大洗研究所（常陽）

敷地の地質・地質構造について

令和2年10月29日

国立研究開発法人日本原子力研究開発機構

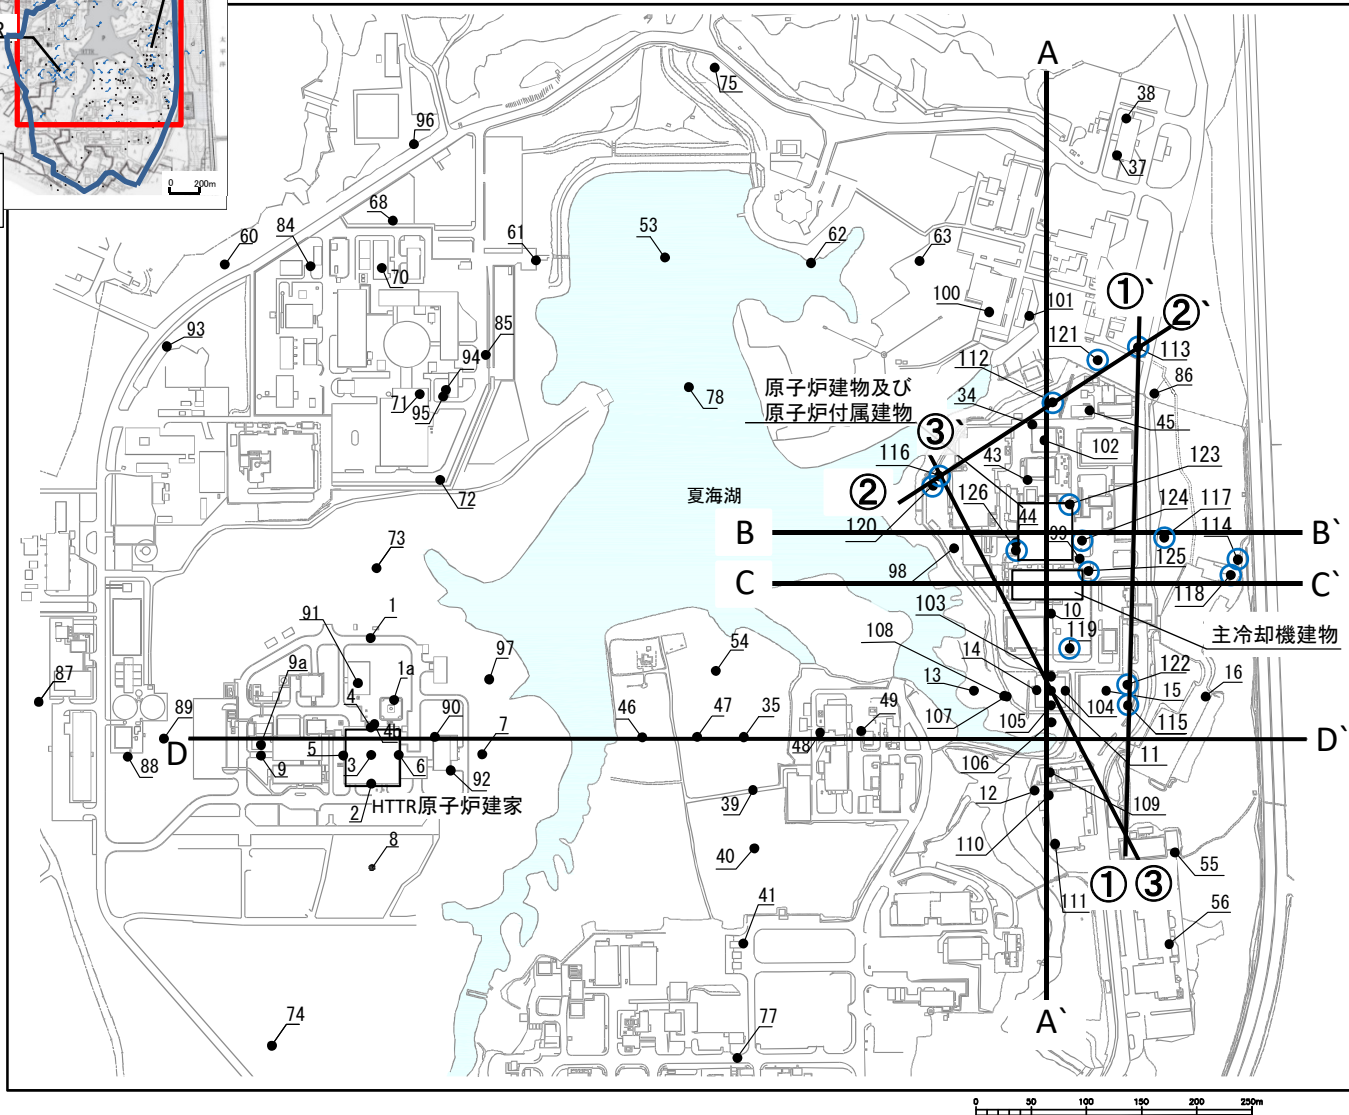
No.	コメント	回答骨子	掲載箇所
1	H29.3.30以降に実施した追加調査について、その目的を明記すること。また、ボーリング調査位置図について、評価に用いたボーリング孔が分かるよう資料を修正すること。 第370回審査会合(2020年9月4日)	<ul style="list-style-type: none"> 追加調査の実施について、常陽の施設周辺における地質データの拡充を目的として実施した旨を記載した。 ボーリング調査位置図について、評価に用いたボーリング孔が分かるよう資料を修正した。 	P.5,6
2	コア観察で久米層以浅に断層が確認されていないことを、敷地に将来活動する可能性のある断層等がない判断根拠のひとつとしていることについて、資料に記載すること。 第370回審査会合(2020年9月4日)	<ul style="list-style-type: none"> 敷地に将来活動する可能性のある断層等がない判断根拠として、久米層以浅に断層が確認されないことを記載した。 	P.34
3	M1段丘堆積物と下位の東茨城層群の境界について、海成礫と河成礫の区別がつくのか、その層相の特徴を明確にし、境界の設定根拠を説明すること。 第370回審査会合(2020年9月4日)	<ul style="list-style-type: none"> M1段丘堆積物と東茨城層群の層相について、文献調査、露頭調査、ボーリングコア観察の結果をもとに検討した。 M1段丘堆積物と東茨城層群では、その層相が異なっており、その層相の不連続面(不整合面)が、地層の堆積環境の境界となることから、その境界をM1段丘堆積物の基底面と設定している。 	P.35
4	多賀層群中にある小断層について、ボーリング孔毎に分布に差があるように見受けられることから、分布の状況について整理すること。 第370回審査会合(2020年9月4日)	<ul style="list-style-type: none"> 多賀層群中に確認される小断層の分布状況について、ボーリング孔を用いて確認した。 多賀層群中の小断層は、ボーリング孔毎にその分布に違いがみられ、深度方向にも点在していることを確認した。 	P.41

- 敷地内ボーリング調査
（15孔：総延長約1600m）
常陽の施設周辺において、地質データの拡充を目的としたボーリング調査を実施

敷地の地質・地質構造の評価にあたっては、以下に示すボーリング調査結果を用いて実施した。
